Additif 15 : Règlement ONU n° 16

Révision 10 – Amendement 4

Complément 4 à la série 08 d'amendements – Date d'entrée en vigueur : 5 janvier 2024

Prescriptions uniformes relatives à l'homologation des :

« Figure 9

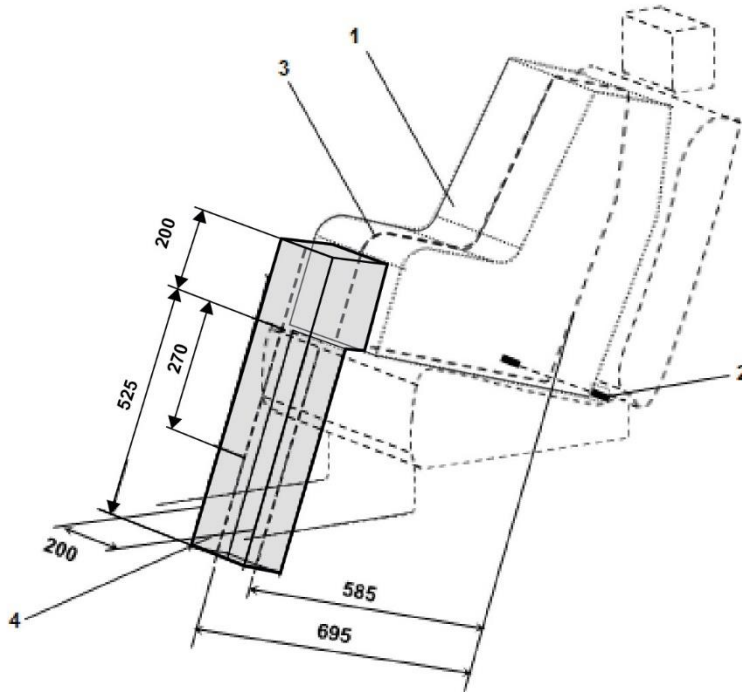
Annexe 17, appendice 2, figure 9, lire :

Vue latérale du volume imparti au socle de la jambe de force pour l'évaluation de la compatibilité des places assises i-Size avec les jambes de force des dispositifs de retenue pour enfants i-Size

« Figure 10

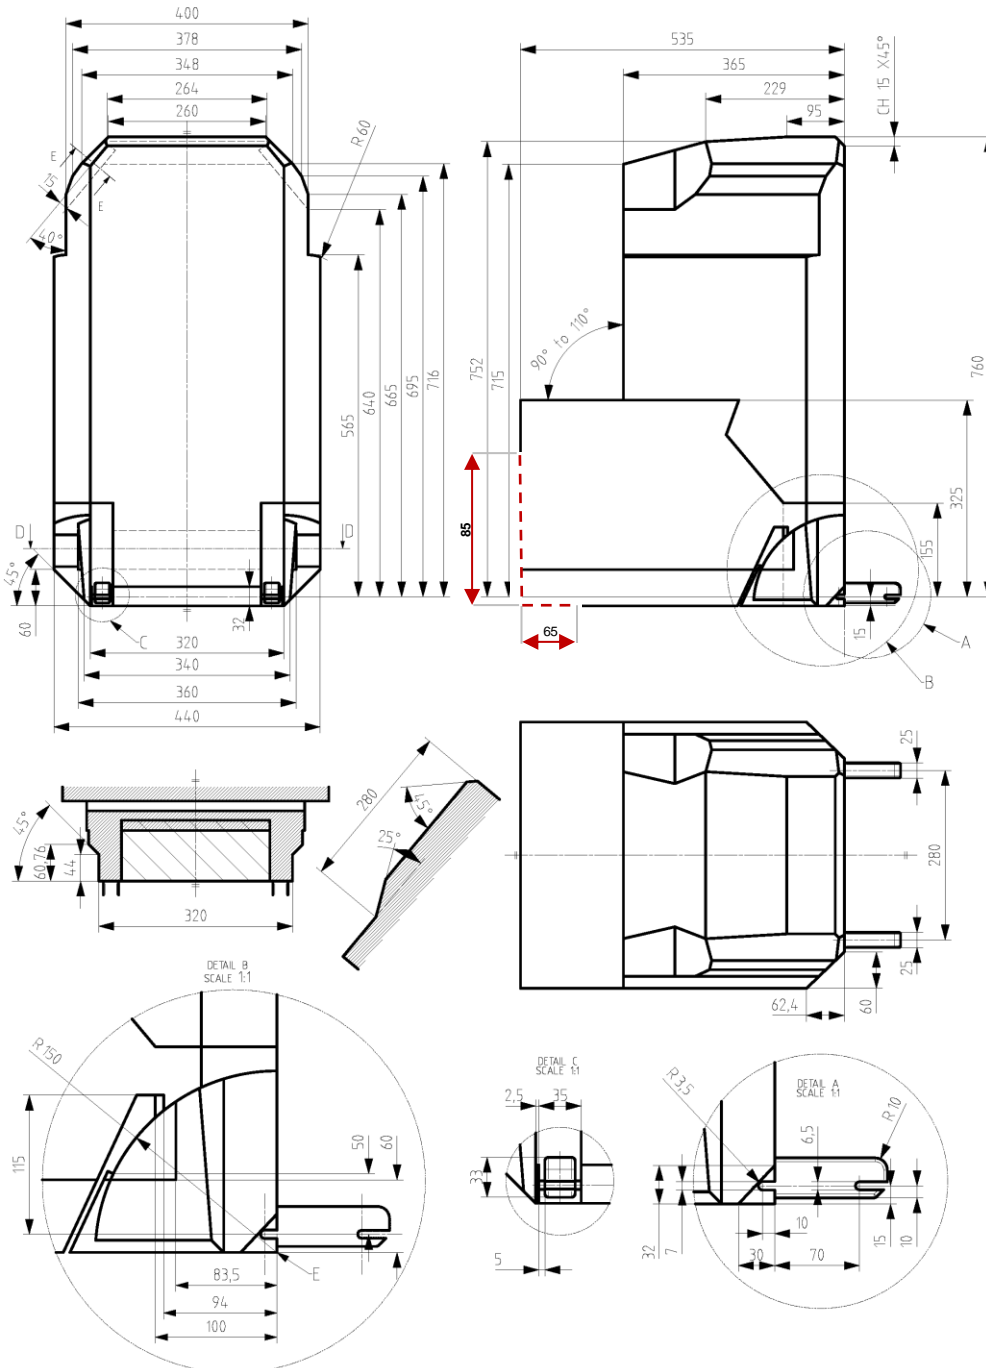
Annexe 17, appendice 2, figure 10, lire :

Représentation en 3D du volume imparti au socle de la jambe de force pour l'évaluation de la compatibilité des places assises i-Size avec les jambes de force des dispositifs de retenue pour enfants i-Size

« Figure 2

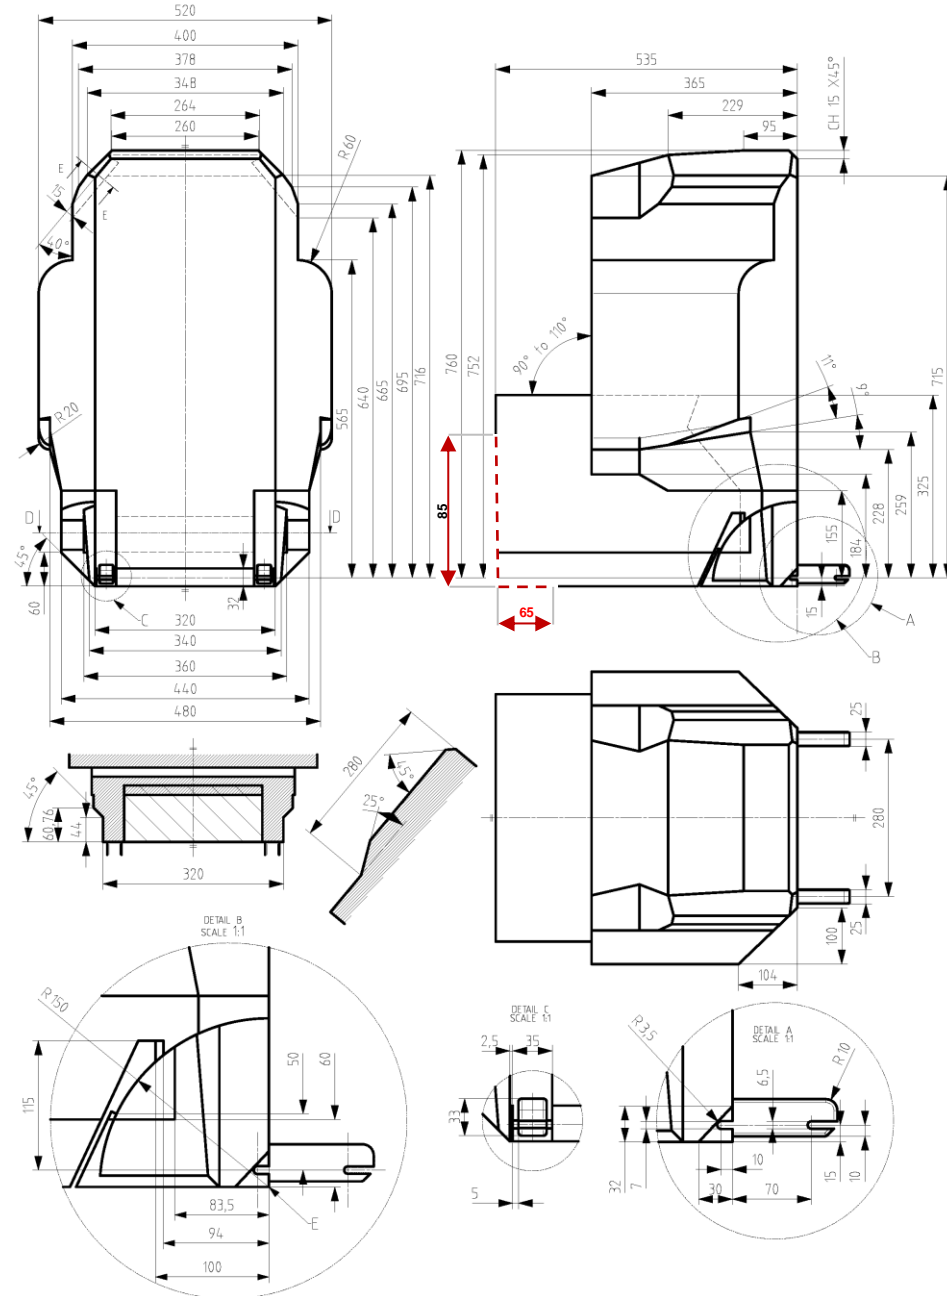
Annexe 17, Appendice 5, Figure 2, lire :

ISO/B2 : Dimensions de l'enveloppe de siège rehausseur (largeur réduite de 440 mm) sans attaches ISOFIX, ou avec attaches retirées ou escamotées dans le corps du gabarit (derrière la ligne E, conformément à la vue détaillée B)
